Oggetto: [ID: 9230] Provincia di Viterbo (VT)

"Progetto di una centrale eolica offshore denominata "Montalto di Castro 2" della potenza di 510 MW e opere di connessione a terra, da realizzarsi in provincia di Viterbo."

Procedura per la definizione dei contenuti dello Studio di Impatto Ambientale ai sensi dell'art. 21 del D.Lgs.n.152/2006

**Parere della soprintendenza speciale PNRR**

Fig.1 stralcio della concentrazione di proposte energetiche nello specchio acqueo del mar tirreno di fronte i comuni laziali e toscani

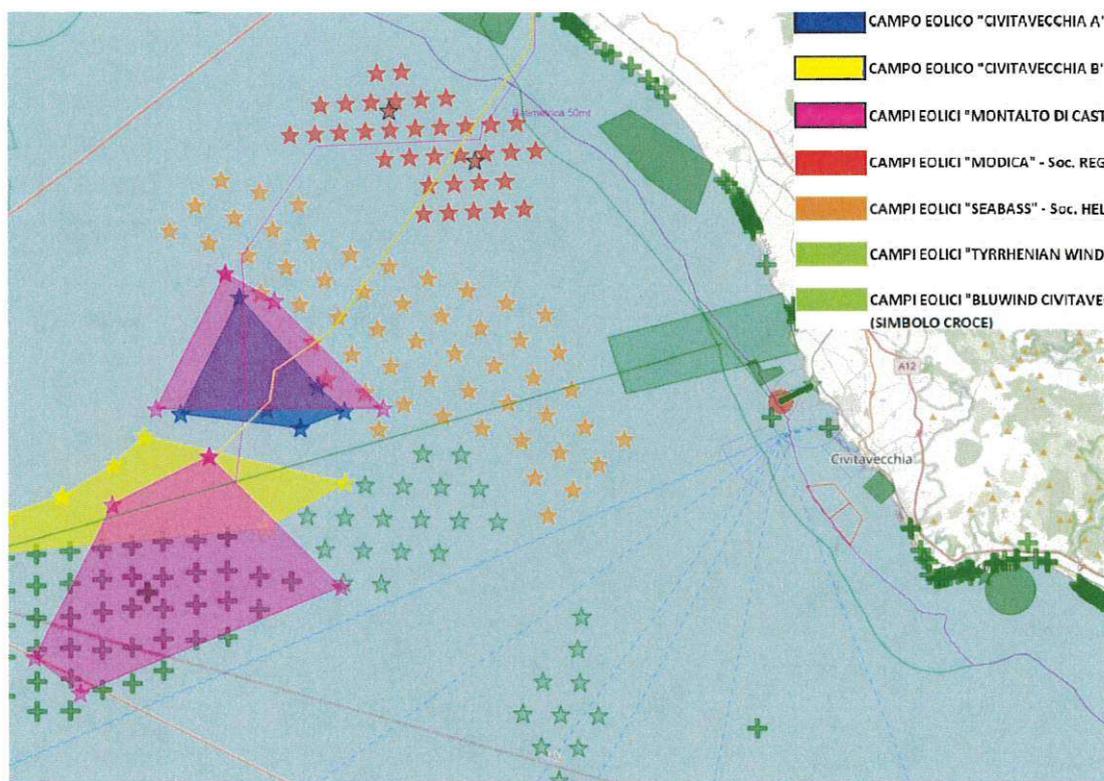
**Considerato**, nel merito, che, con riferimento ai due pareri sopra richiamati della Capitaneria di Porto n.6570/2023 e del Comune di Montalto di Castro n. 1215/2023, emerge con chiarezza una problematica, relativa alla contestuale presenza di numerose iniziative energetiche localizzate nello stesso specchio acqueo, a volte addirittura sovrapposte, i cui impatti ambientali come comunicato dalla capitaneria di porto (cfr. fig.1) devono, anche a giudizio di questo Ufficio, essere considerati contemporaneamente ed in forma cumulativa, sia con riguardo agli aspetti dell'intervisibilità complessiva, che all'occupazione dello spazio marino in relazione al patrimonio culturale e paesaggistico delle coste delle regioni prospicienti;

**Ritenuto**, altresì, che ai fini delle valutazioni richieste al Proponente con riguardo agli impatti cumulativi possa tornare utile tenere conto di quanto indicato dal Comune di Montalto relativamente alle 7 istanze finora presentate nello stesso specchio acqueo, come riportate anche se non interamente rappresentate nella fig.1, che ammontano ad un totale di 247 aerogeneratori, con le relative infrastrutture di trasporto dell'energia prodotta. A queste ultime andrebbero sommati anche i due cavidotti sottomarini con arrivo sulla costa del Comune di Civitavecchia, relativi alle istanze per due impianti eolici off-shore, costituiti da 72 e 86 aerogeneratori, previsti in prossimità delle acque sarde;
